## 第16回 高輪築堤調査・保存等検討委員会

日時：2022年4月6日（水）10:00～

## 第 15 回 高輪築堤調査・保存等検討委員会

### 開催記録（案）

### ○人工地盤範囲縮小の可能性検証

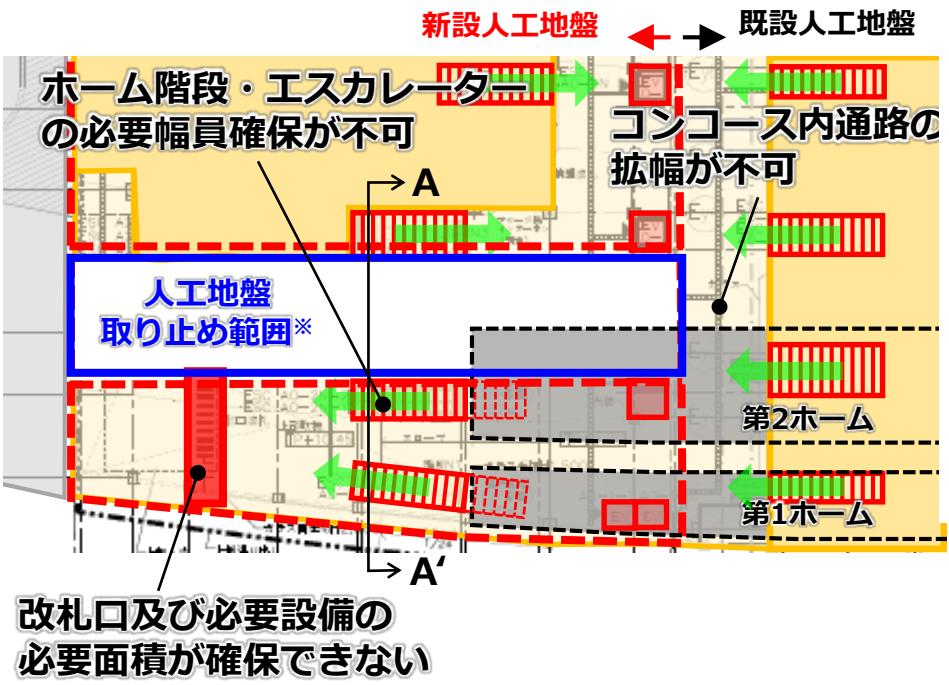
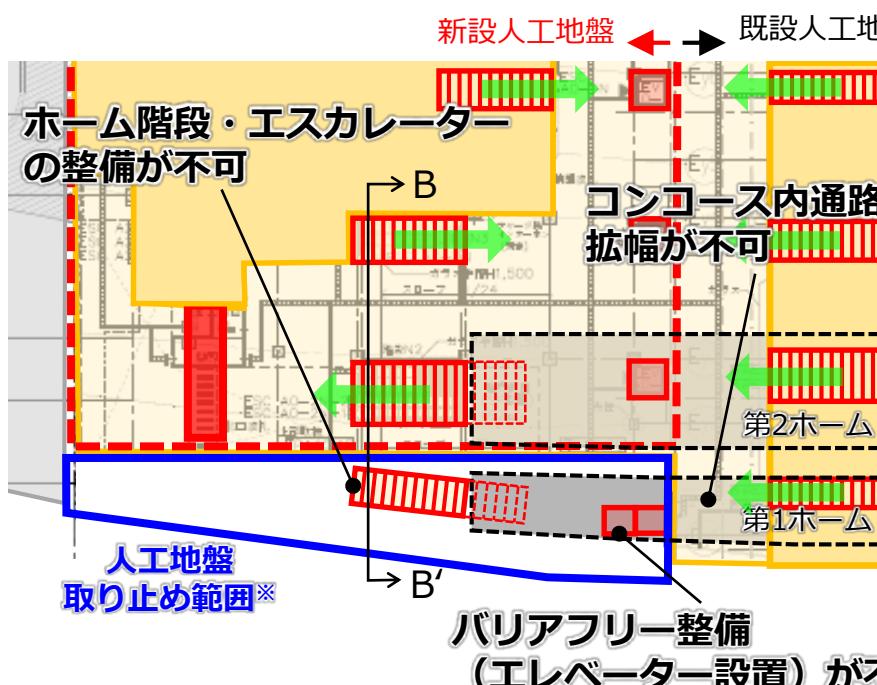
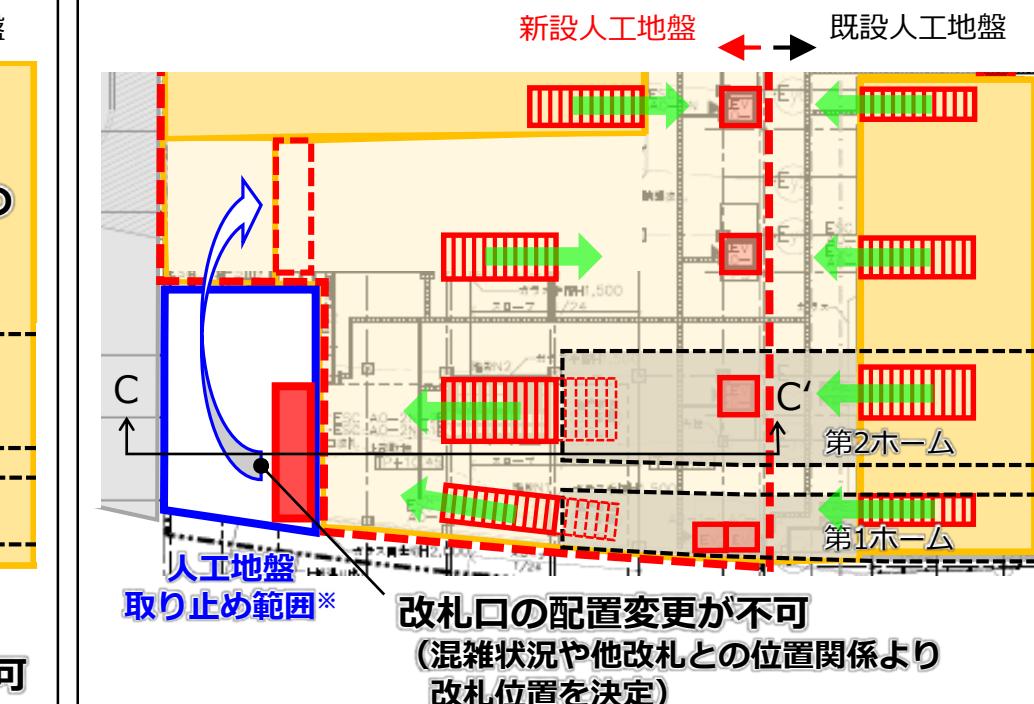
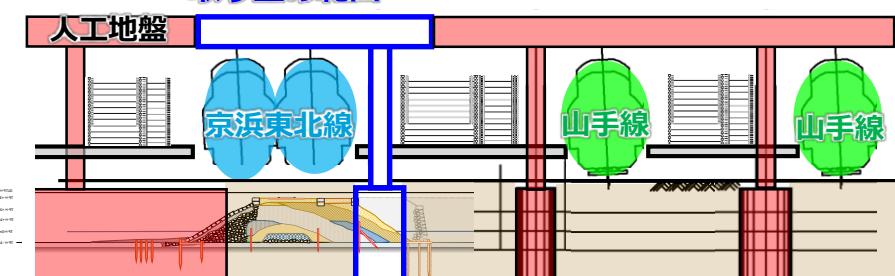
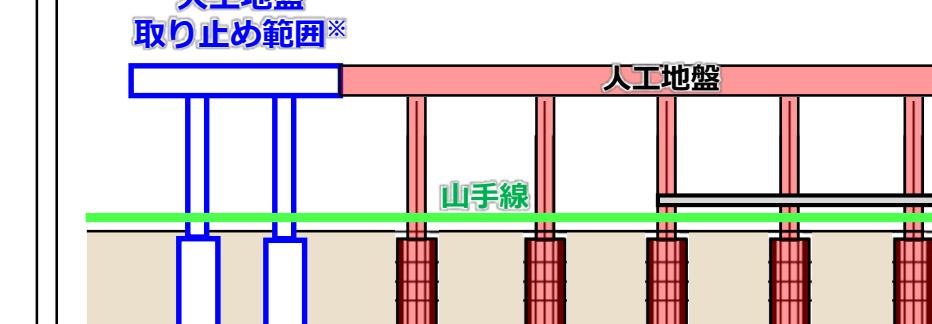
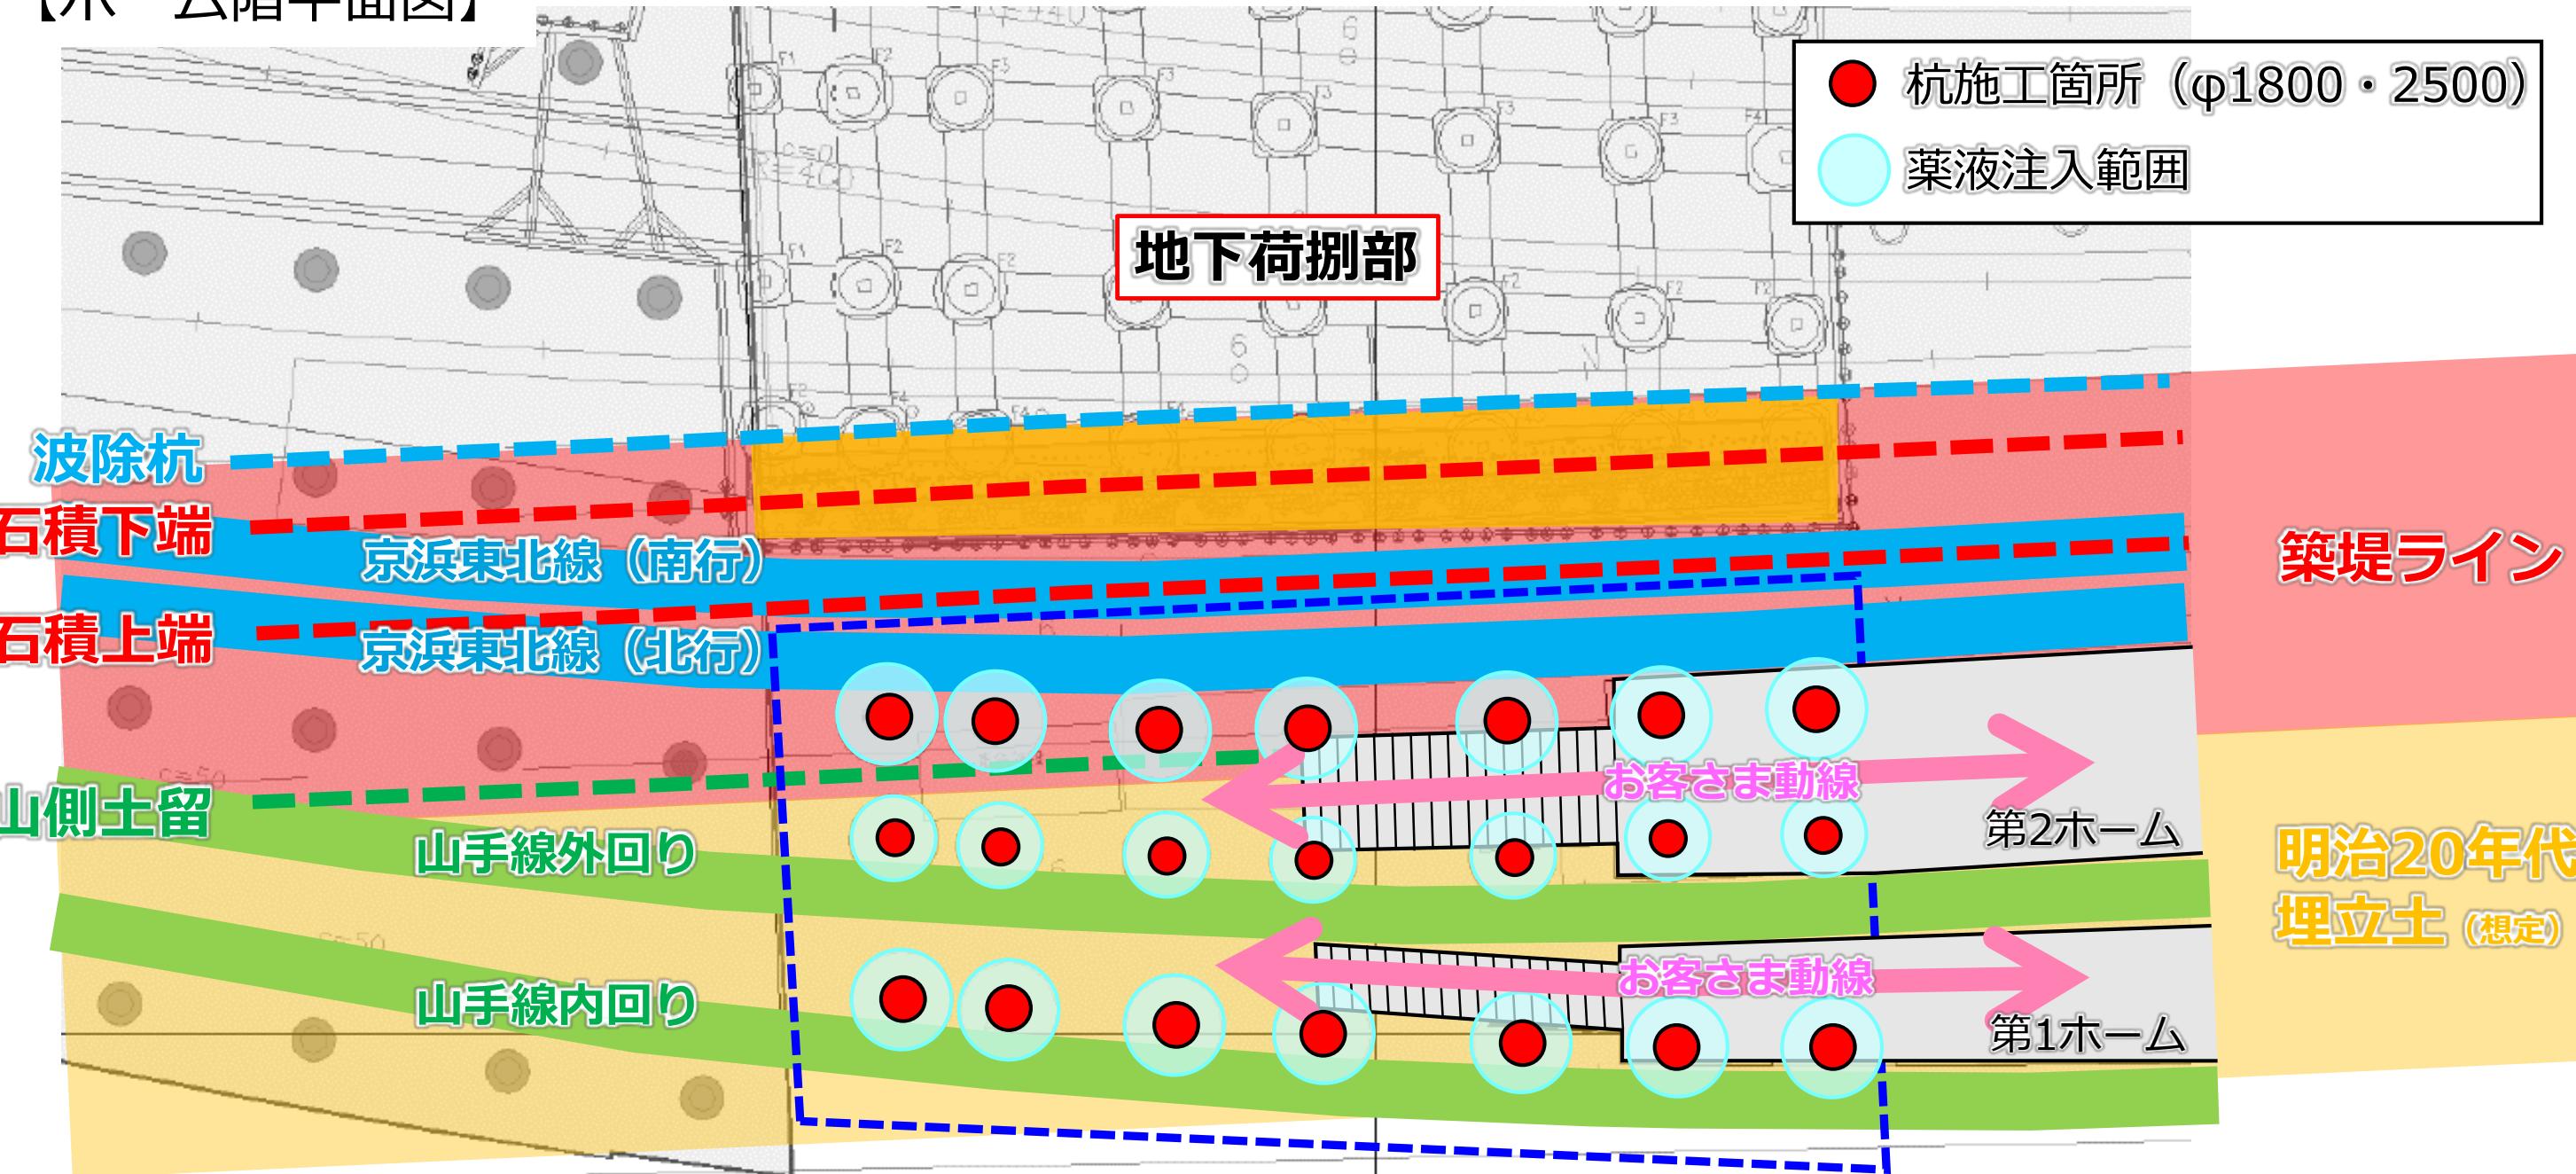
- (委員長) この件は初めて委員会で出てきた案件なので、問題点を指摘する。1点目は、駅改良計画を見直すことができないのかという確認から始める必要があり、まずはその説明をしてもらいたい。というのは、5ページのA断面に遺跡の位置が落ちていない。断面で見たときに遺跡を残すと上部のコンコースなどがどのくらい削られるのかなど、もう少しきちんとデータを示してもらいたい。仮にこの部分に駅ビルやコンコースが伸びなかっただけどうなるのかということを明示して、改良計画の見直しからお願いしたい。もう1点は、第2東西の断面が使われているが、既にこの断面は4街区では当てはまらない状況がわかっている。盛土の芯の両側に土留めがあつたりしている。遺跡の理解を深め、もう少し精密に描く必要がある。杭の位置などももう少し大きな図で、遺構の推定線がどこにくるのかということも検討が必要である。遺跡の評価は、今までの発掘調査の結果を踏まえた提示をするよう。更に、工法については提案案の適切性、発掘調査の方法の適切性も、明らかにする必要がある。杭の本数は減らせないとのことだが、その工法の問題と、発掘調査の方法はこれでよいのかどうか。第8橋梁との関係性について、現状、この部分の遺構の残存状況がこの資料では全くわからない。海側の荷捌き部分は発掘したけれども、山側の部分はどうなっているのかわからない。これをどのように理解するか。発掘調査の方法は遺跡の理解と関わるので、その上でどう考えるか、どういう対策案があるか検討が必要である。駅改良計画の見直しができないかどうか、遺構を残すと駅施設がどのくらい影響を受けるのか断面の検討、第二東西道路の断面ではなく4街区等の断面を用いた遺構の理解を精密に描き、これまでの発掘調査を踏まえた資料を明確にすること、工法・発掘調査方法の適切性、という以上4点を整理してもらい、当委員会で議論したいと考えるが、如何か？

#### 遺構影響範囲の人工地盤を取り止め又は縮小した場合：

- コンコース内通路の必要幅員未確保
- ホーム階段・エスカレーターの取り止め } ⇒ コンコース内通路・ホームの混雑未解消（安全レベル低下）
- 改札取り止め・位置変更 ⇒ 東西自由通路の混雑未解消（安全レベル低下）  
お客様の混雑状況、他改札位置、他社線乗換を踏まえた配置計画のため変更不可
- エレベーター取り止め ⇒ 省令にて義務付けられたバリアフリールート未整備

→ 駅改良計画の見直しはできない

## ○基礎杭施工方法（前回の高輪築堤調査・保存等検討委員会（3月2日）報告）

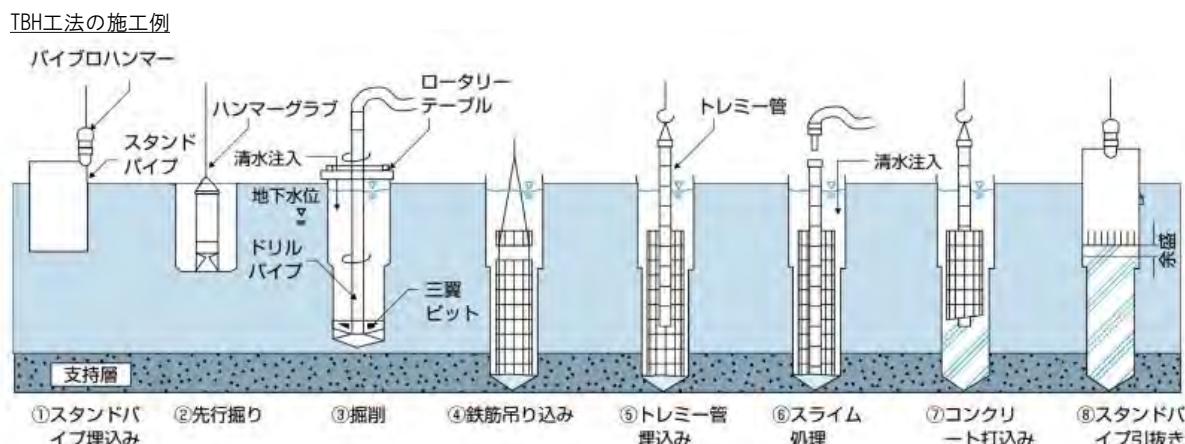
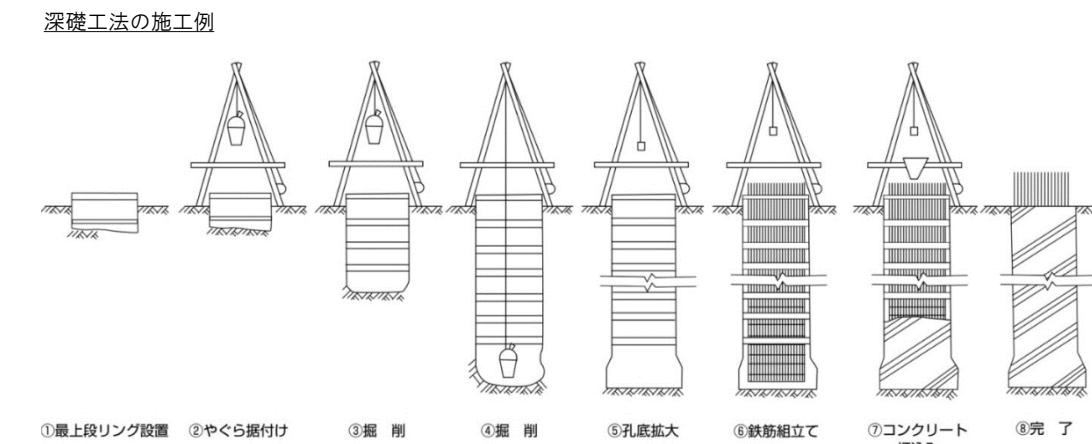
- (委員長) 質問、意見はあるか？  
(小野田委員) 1 ページ目と 3 ページ目の平面図を比較すると、京急線の連立範囲が異なるのは仮線の関係か？また掘削行為は伴うのか？  
(事務局) 仮線であり、掘削を伴う。計画は以前委員会で報告をしている。  
(小野田委員) 環状 4 号の左側にあるのがトンネルの入り口になるということか？  
(事務局) そうである。徐々に地下に向かう。  
(小野田委員) 仮線はトンネルの入口で止まるのか？もっと先に延びるのではないか？  
(事務局) トンネル部分の入口部分が現在線と仮線が交わる所と聞いている。  
(小野田委員) いずれにしてもここは遺跡のギリギリの部分まで及ぶという訳である。  
(事務局) 範囲的にはそうである。  
(小野田委員) 深基礎杭を選んだのは非常によい選択である。掘りながら確認できるので、遺跡が万が一出現しても対応ができる。薬液注入は何を考えるか？  
(事務局) 水ガラスである。  
(小野田委員) 第 8 橋梁は、位置関係としてはどのあたりになるか？

**施工上の安全を確保した上で、地盤を乱す範囲を極力小さくする工法を再検討し、  
機械施工から人力施工（深基礎工）に変更**

⇒ 杭部や地表面付近には薬液注入工を実施せず、注入範囲を最小化

- ライナープレート内への地下水流入防止目的  
(地下水の流入は陥没の直接的原因となる)
- 薬液は環境に配慮し水ガラス系の薬材を使用
